РАЗЯСНЕНИЕ ПО ДОКУМЕНТАЦИЯТА ЗА УЧАСТИЕ В ОТКРИТА ПРОЦЕДУРА ЗА ВЪЗЛАГАНЕ НА ОБЩЕСТВЕНА ПОРЪЧКА С ОБЕКТ: „Модернизация и внедряване на мерки за енергийна ефективност на ОУ „д-р Петър Берон”, гр. Дебелец”.

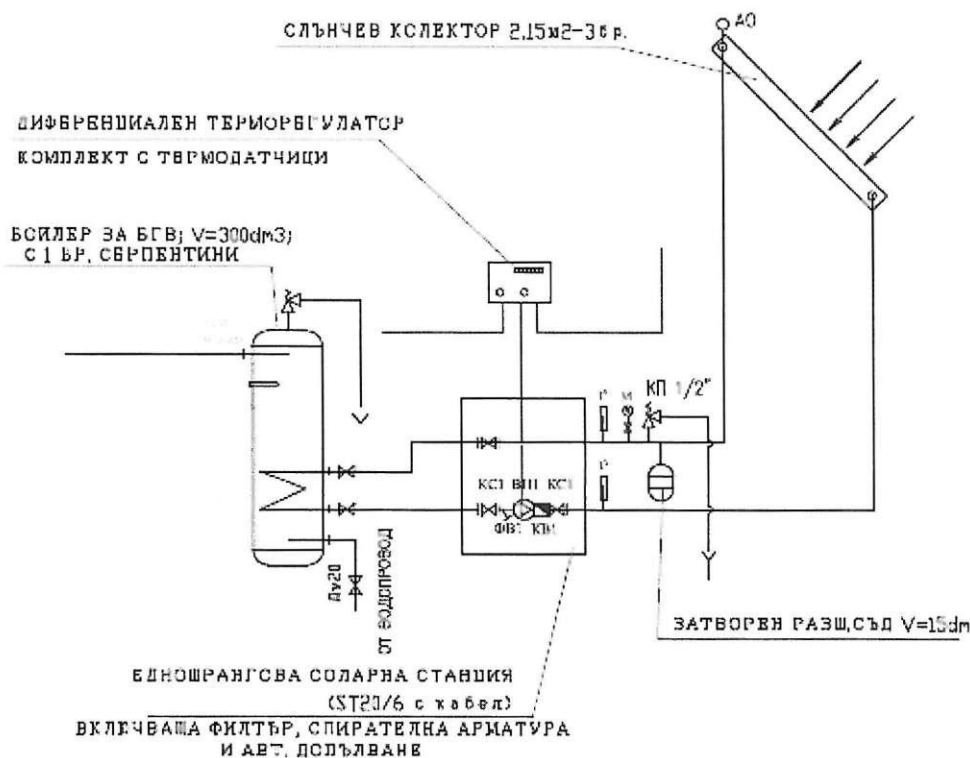
55	ДОСТАВКА И МОНТАЖ НА ЕЛ. ТАБЛО, ЕЛ. ВРЪЗКИ И КОНТРОЛНИ КАБЕЛИ	бр.	1
----	---	-----	---

Моля да ни предоставите схема на таблото.

Описаната позиция включва доставка и монтаж на електрическите съоръжения в състава на слънчевата инсталация. Следва да имате предвид принципната схема, показана на горната фигура плюс захранване на съоръженията с необходимото захранващо напрежение.
